訂正のお願い

2010. 9 株式会社自研センター

*No.J-571 ニッサン スカイラインクロスオーバー 2010年2月(J50系)を下記の通り訂正いたします。

P.78 高張力鋼板使用部位 ■アンダボデー

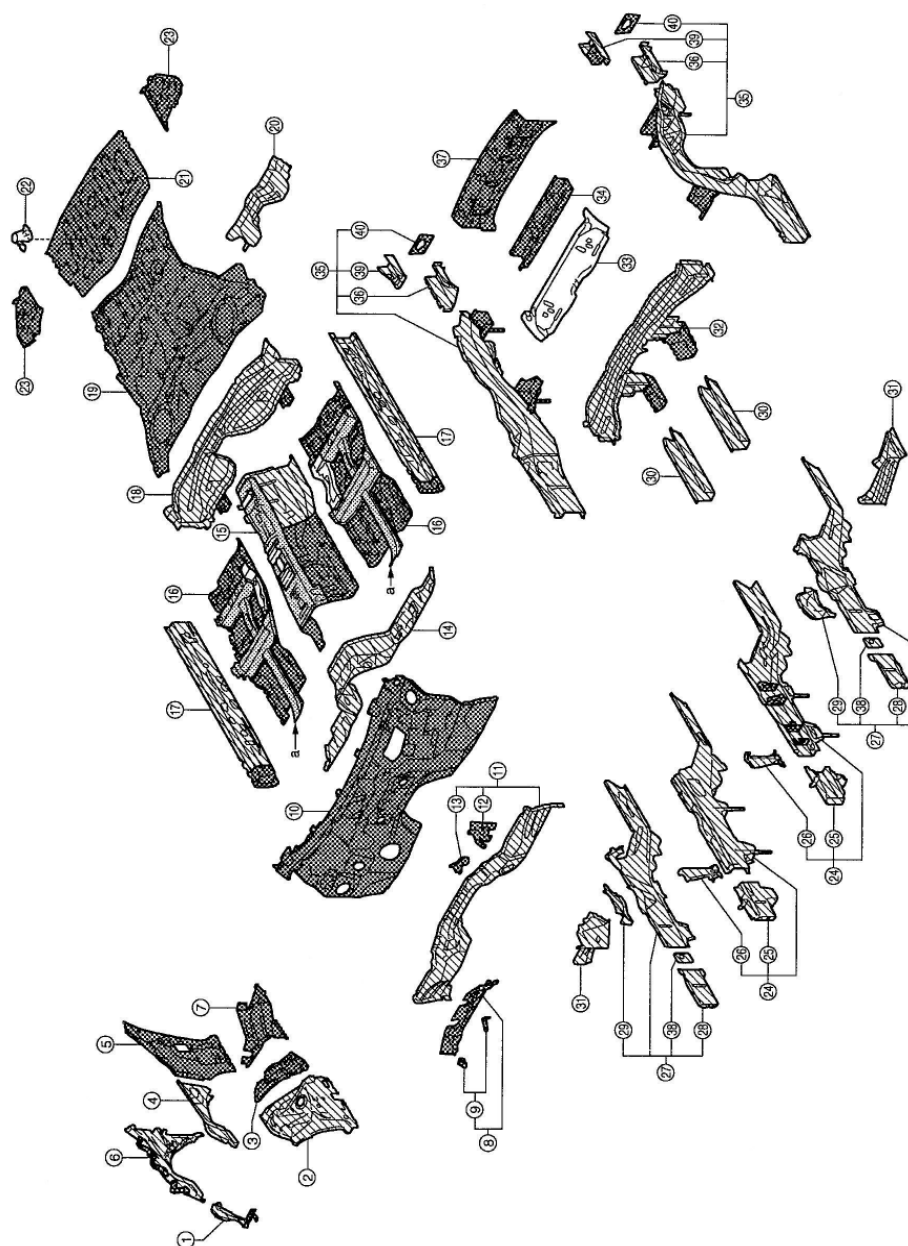
サービス部品の追加により、イラストを差し替えます。
